Veränderbar : Oberstufenschulhaus "Petermoos" in Buchs

Oberstufenschulhaus »Petermoos« in Buchs

Die Oberstufenschulpflege Regensdorf schrieb einen Projektauftrag für acht Architekten aus, der im April 1971 entschieden wurde. Programm und Ergebnis zeichnen sich deutlich von ähnlichen Wettbewerben ab.
Diese Vorbemerkung würde genügen, denn die beiden hier dargestellten Projekte und Auszüge aus dem Protokoll, sprechen für sich selbst.
Das Preisgericht nahm sich für die Beurteilung der acht Arbeiten und für die Entscheidungsfindung zwei Tage Zeit. Das muß – wieder einmal – in Anbetracht so mancher »Eilfertigkeit« der Preisgerichte hervorgehoben werden.
Der 1. Preisträger klebte in einen Grundriß Auszüge aus einem Aufsatz über Schulbau – anstelle eines Erläuterungsberichtes. Sie sind hier abgedruckt (Quelle unbekannt). H. K.

1
Lageplan 1. Rang M 1:1500.

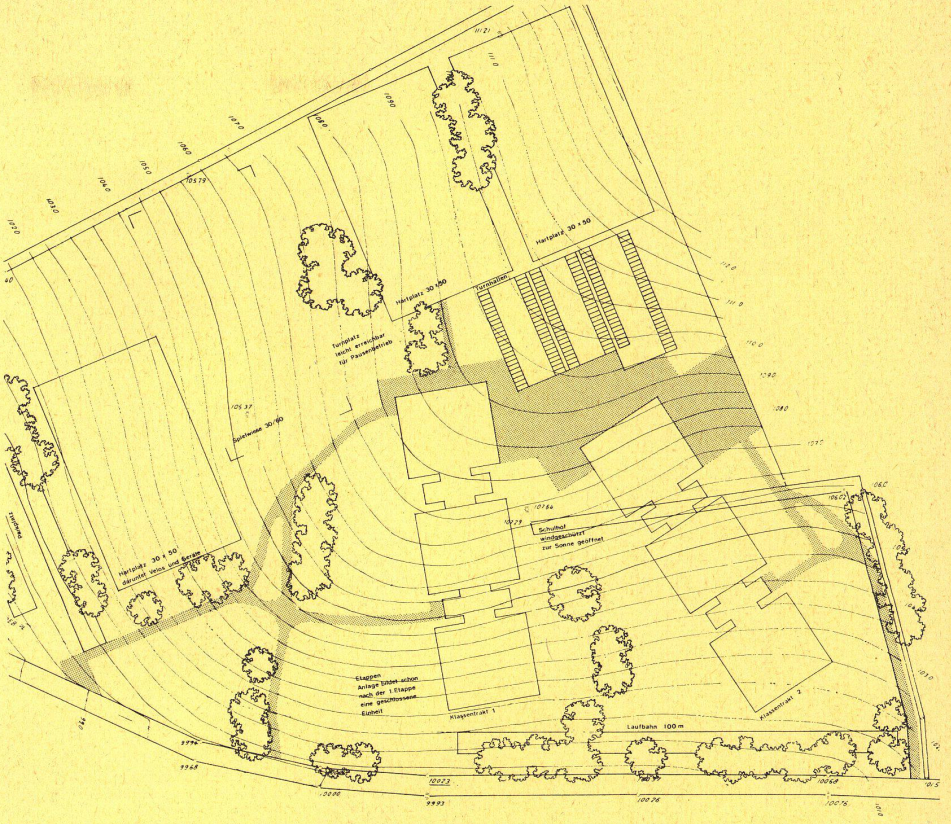
Der Verfasser stellt die Baukörper der 1. und 2. Etappe mit der Turnhalle in sehr freier Weise in den östlichen Teil des Geländes und nützt dabei die Vorteile des steileren Südhanges aus. Im flacheren Westgelände können die Turnplätze ohne große Erdbewegungen und Stützmauern angelegt werden. Durch diese Anordnung bleibt die Form des Hügels nicht nur erhalten, sondern wird in schöner Weise betont und gegliedert. Die freie Führung der Wege und Zugänge zum erhöhten Eingangs- und Pausenplatz entsprechen der parkartigen Anlage. Bei der vorgeschlagenen Lage der 2. Etappe ist deren Flexibilität etwas eingeschränkt; es bleiben jedoch am freigehaltenen Westteil alle Möglichkeiten für eine spätere Entwicklung erhalten. Der Klassentrakt ist mit den drei quadratischen Kuben und den dazwischengeschalteten Treppenelementen auf eine äußerst einfache und rationelle Form zurückgeführt. Die vorgeschlagene Anordnung der Klassenräume und der konstruktive Aufbau erlauben eine große Flexibilität für die Gestaltung zukünftiger Unterrichtsformen. In der gegenwärtigen Form stehen allerdings noch keine zusätzlichen Unterrichtsflächen oder für den Unterricht aktivierbare Verkehrsflächen zur Verfügung. Die Dimensionierung der Treppenhäuser mit den Garderoben und der Ausgänge müßte hinsichtlich der Belastung mit max. 12 bis 14 Klassen noch überprüft werden. Das Zusammenfassen von zwei, später drei Turnhallen zu einer Großhalle bildet eine vielversprechende Möglichkeit, die jedoch entsprechenden finanziellen Aufwand erfordert.

Das Klassenzimmer mit zweiseitiger Belichtung ist gut gestaltet und vielfältig benutzbar. Entsprechend seinem rationellen Aufbau erzielt das Projekt einen äußerst günstigen Kubikinhalt. Die einfache Bauweise verspricht außerdem einen tiefliegenden Kubikmeterpreis. Diese Sparsamkeit im Rohbau erlaubt dafür einen vermehrten Aufwand in der Ausstattung des Klassenzimmers mit allen Mitteln für einen modernen Unterricht.

2/3
Obergeschosse, Erdgeschoß M 1:500.

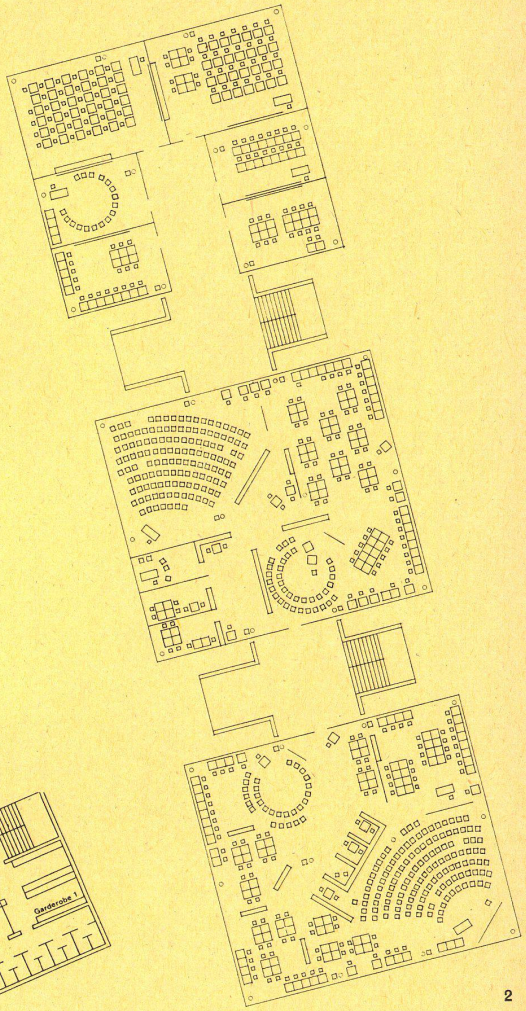
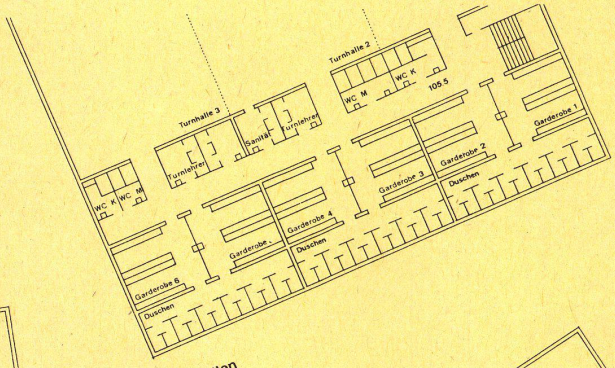
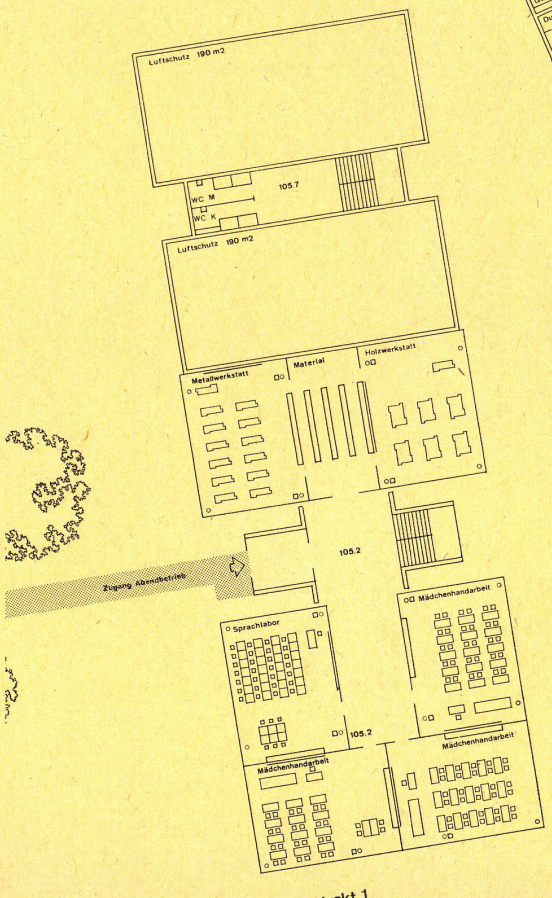
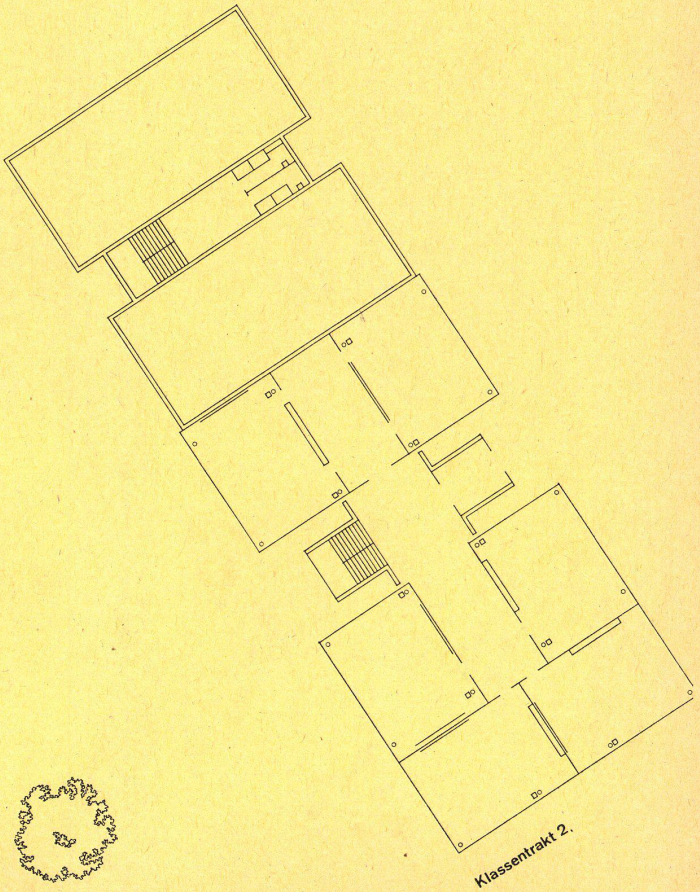
Die Plazierung der Gebäude auf der Ostseite des Grundstücks ergibt für eine 2. Bauetappe eine große Freifläche.

Die Bauten sind gut dem Terrain angepaßt. Die Zugänge gewährleisten einen reibungslosen Abendbetrieb. Die Gliederung der Baukörper entspricht den Funktionen.

Der Aufbau des Klassentraktes und dessen Flexibilität sind gut. Es ist möglich, die Räume sehr differenziert zu gestalten.

Der größte Teil der Klassenzimmer und Nebenräume wird durch die reine Südlage und die vorgelagerte Turnhalle beeinträchtigt. Die Besonnung der Klassenzimmer nach Westen wird durch das vorstehende Treppenhaus schlecht.
